From: Sitech-T&I-BU-EP (Business unit Environmental Permitting)
Officer Risk Expertise (+)

Datum: 9 april 2024
Kenmerk: VML230515-v1.1
Onderwerp: Beoordeling BCC Itero t.a.v. Chemelot Housing Rules

Figuur 2: Itero Plot-plan. In blauw de meetkamer en verblijfsruimtes.

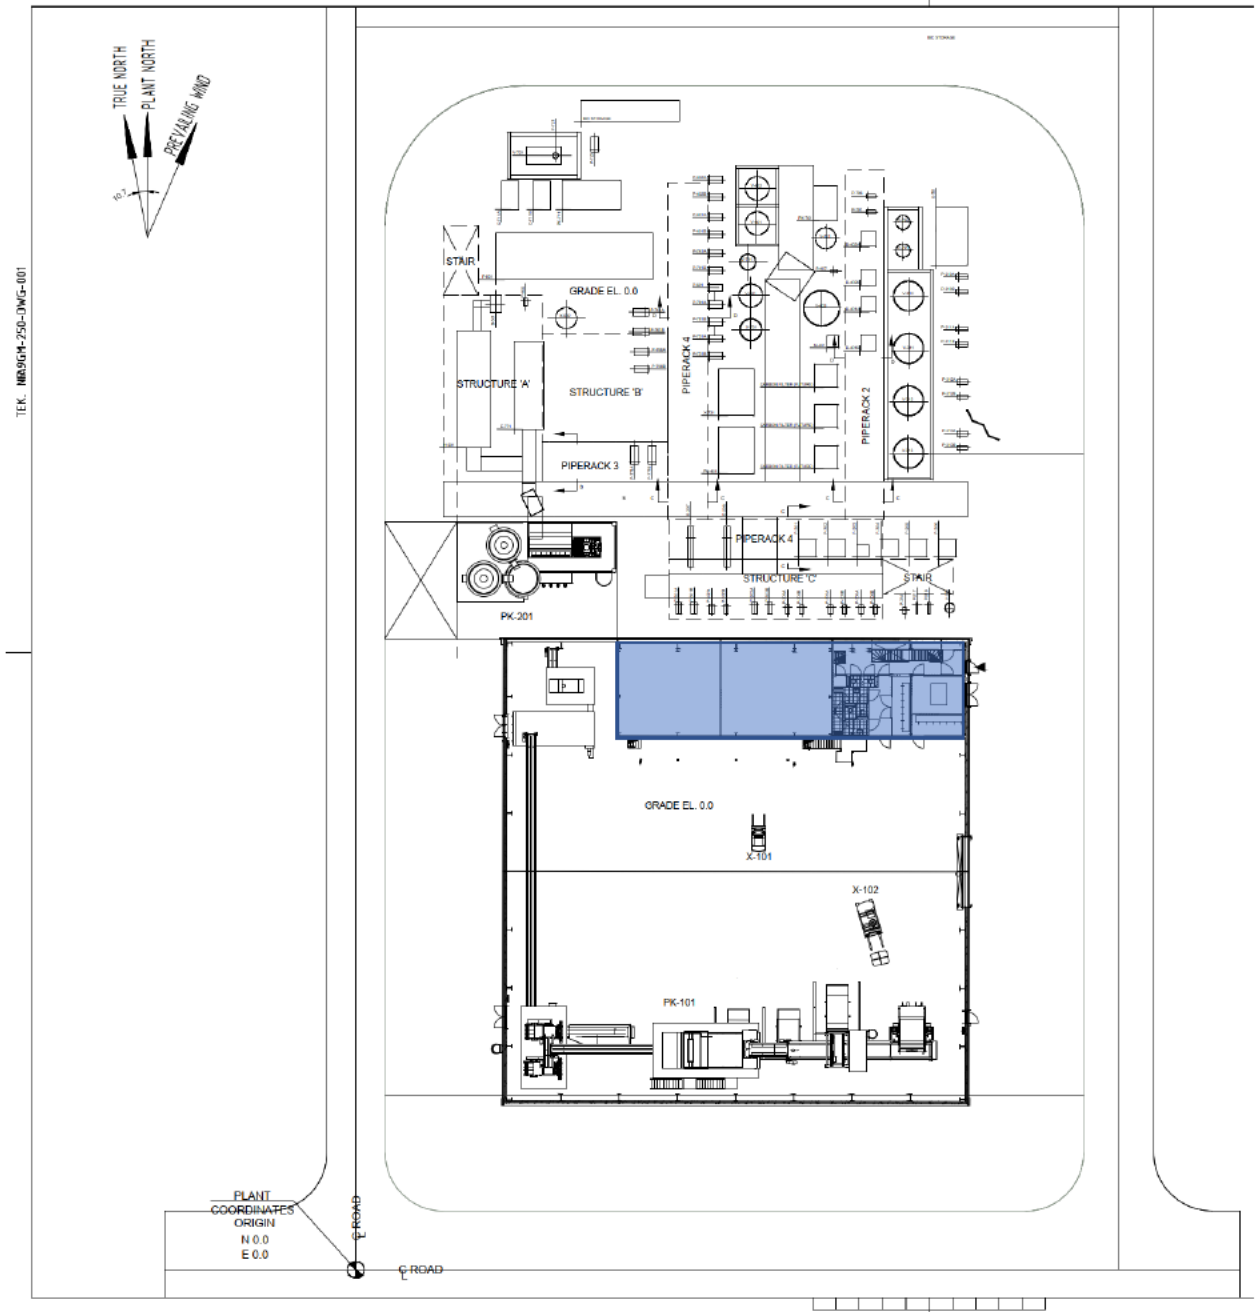
De locatie van BCC Itero is weergegeven in figuur 1. Details zijn in figuur 2 weergegeven.

Figuur 3: 0.1 bar overdruk contour 1*10⁻⁶/jaar.

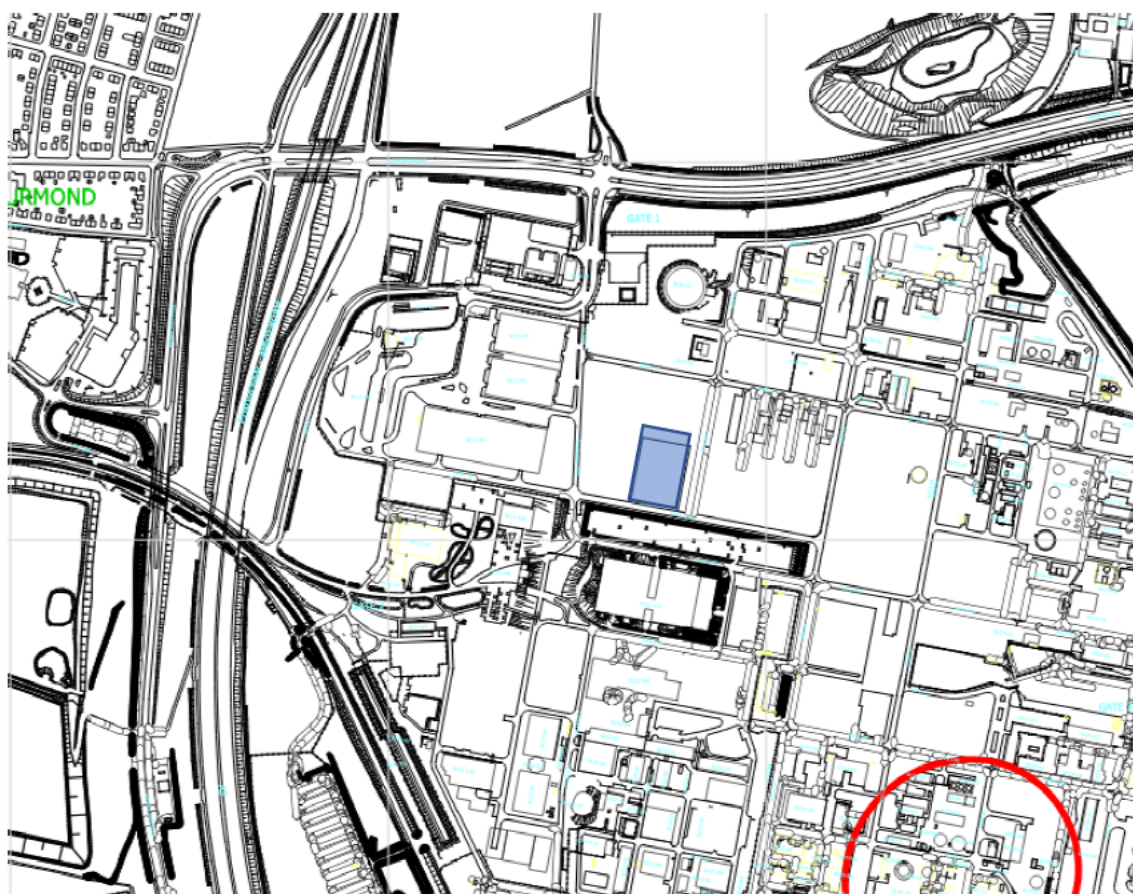
Iso-frequentie Housing contour 1*10⁻⁶/jaar explosie overdruk 0.1 bar: Op de Brightlands Chemelot Campus is geen 0.1 bar overdruk contour aanwezig. In figuur 3 zijn de dichtstbijzijnde contouren weergegeven.

Aan het verblijfsgebouw worden vanuit explosie risico geen eisen gesteld. Voor nieuwe essentiële meetkamers wordt vanuit de Housing Rules gesteld dat deze altijd als Blast Resistant of als High Strenght Portable Building (HSPB) worden uitgevoerd. Omdat de installatie eenvoudig veiliggesteld kan worden middels een noodstop is er geen sprake van een essentiële functie van de meetkamer en hoeft niet aan deze eis te worden voldaan.

Figuur 5: Iso-frequentie Housing contouren warmtestraling (plasbrand en jetfire)

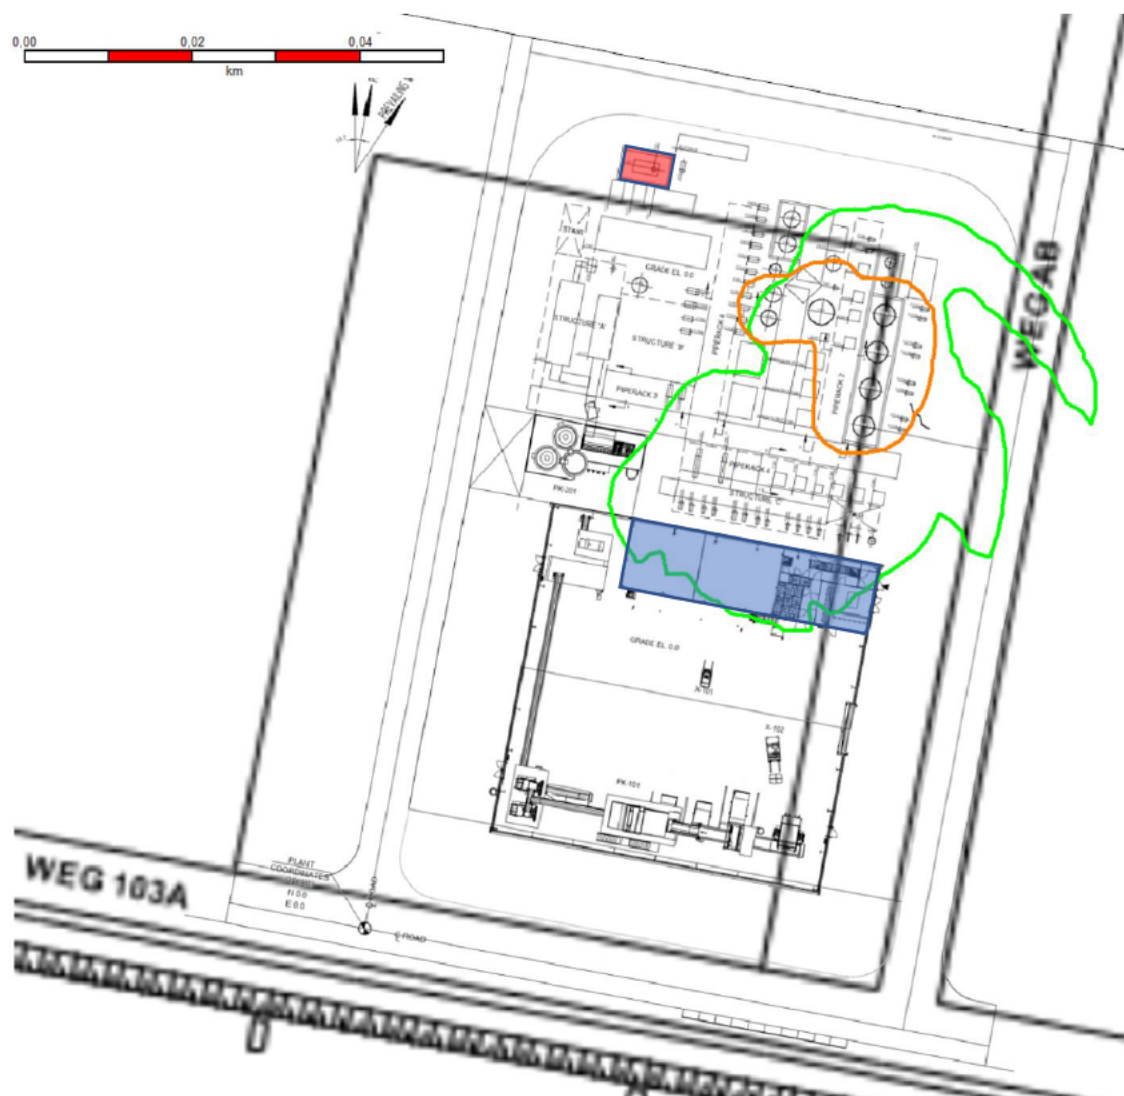
In figuur 5 worden de warmtestralingscontouren t.o.v. de meetkamer en verblijfsruimtes weergegeven. De berekeningen zijn gedaan met vrijspredende plassen vanuit breuk en lek van equipment. Deze gebouwen liggen deels binnen de 1*10⁻⁶/jaar poolfire contour. Er is geen 1*10⁻⁵ contour. De meetkamer en het verblijfsgebouw bevinden zich in binnen de 1*10⁻⁶/jaar warmtestralings contour. De frequentie is daarmee tussen de 1*10⁻⁵ - 1*10⁻⁶/jaar.

Omdat de meetkamer hoofdzakelijk een regelfunctie en via DCS delen van de installatie kunnen worden afgeschakeld c.q. ingeblokt is er geen sprake van een essentiële meetkamer. Er geldt daarom dat adequate, fire resistance maatregelen niet voorgeschreven zijn. (Er dient wel aan het bouwbesluit te worden voldaan.)

Bij de uitvoering zijn een aantal maatregelen aanwezig waardoor het risico bij brand wordt beheerst. Omdat het nieuwe gebouwen betreft is het volgens de arbeidshygiënische strategie aan te bevelen om maatregelen te nemen die blootstelling (aan warmtestraling) voorkomen. Itero heeft aangegeven dat gecontroleerd afvoeren van spills binnen de proceslocatie middels betonplaten en afvoergoten naar een opvangput aan de noordwest zijde van de fabriek in het verdere ontwerp wordt meegenomen. Hierdoor

zouden eventuele plasbranden niet nabij de gebouwen plaatsvinden hetgeen de voorkeur heeft t.o.v. de algemene maatregelen.

Daarnaast is de wand die tegen de fabriek staat uitgevoerd als fire resistant (panelen volgens requirement EI30 c.q. EW60). Er is op ca. 6 meter hoogte een raam aanwezig in het verblijfsgebouw dat als gevolg van warmtestraling kan bezwijken, echter er zijn voldoende vluchtmogelijkheden aanwezig.

Omdat het nieuwbouw betreft heeft het de voorkeur om maatregelen aan de bron te nemen. Itero heeft aangegeven om de afvoer van vloeistof spills naar een verder weg gelegen opvangput in het verdere ontwerp mee te nemen, hetgeen een goede oplossing is. Een plasbrand veroorzaakt dan geen hoge warmtestraling meer bij de meetkamer en het verblijfsgebouw.

Het richtinggevende advies vanuit de Housing Rules is om de meetkamer adequaat fire resistant uit te voeren. De panelen voldoen aan requirement EI30 c.q. EW60 hetgeen als adequaat wordt beschouwd [4]. Het verblijfsgebouw heeft dezelfde panelen. De ramen in de noordgevel zijn ook 60 minuten brandwerend uitgevoerd.
